DE INSTALLATIE IS NIET CONFORM

Verslagnummer: 0392-181129-06 Datum van het onderzoek : 29/11/18
Extra controle datums:

ADRES INSTALLATIE : De Baets Roland
GROTE BAAN 533
3530 HOUTHALEN-HELCHTEREN

PROCES-VERBAAL VAN HET ONDERZOEK VAN
EEN ELEKTRISCHE LAAGSPANNINGSINSTALLATIE

Visualisatie van de installatie

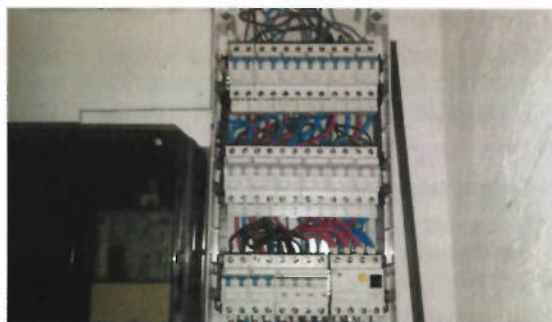
- 1 Het ééndraadsschema ontbreekt (art. 16 AREI).
- 2 Het situatieschema ontbreekt (MB 27/7/1981).
- 3 De isolatiewaarde per kring (400 V) dient tenminste 0,40 Mohm ($1000 \times U_0$) te zijn, installatie van 1/10/1981 - 1/1/1983 tot 1/7/2000 (art. 20 AREI). Onderste rij, linkse automaat

- 4 De waarde van de spreidingsweerstand van de aardverbinding is te hoog. (art. 86-87 AREI).
- 5 De aardingsonderbreker ontbreekt of is niet op een normale manier bereikbaar (art. 28, 70 AREI).

- 6 Ontmanteling van de kabel mag pas in het stopcontact gebeuren . Nabij de buitendeur.
- 7 Opbouwstopcontacten en/of -schakelaars zonder achterplaatje mogen niet rechtstreeks op een brandbare ondergrond bevestigd worden (art. 9, 104 AREI). O.a. kelder en café

- 8 Bepaalde stopcontacten zijn beschadigd en/of zijn niet degelijk bevestigd (art. 5 AREI). Kelder, slaapkamers
- 9 De continuïteit van de beschermingsgeleider van het stopcontact is te herzien (art. 70 AREI). O.a. verdieping, keuken

- 10 De voeding van het stopcontact binnen volume 2 van de badkamer of doucheruimte is niet beveiligd door een verliesstroomschakelaar van max. 10 mA of beschermingstransfo van max. 100W (art. 86 AREI).

- 11 De plannen met vermelding van de specifieke uitwendige invloedsfactoren ontbreken (art. 19 AREI, KB 7/5/2000). café

De installatie mag in dienst blijven indien zonder vertraging wordt voldaan aan de vastgestelde inbreuken en de gepaste maatregelen getroffen worden opdat de installatie geen gevaar vormt voor personen of goederen. De installatie is niet conform.
De installatie dient opnieuw gecontroleerd te worden uiterlijk op datum akte + 18 maanden .
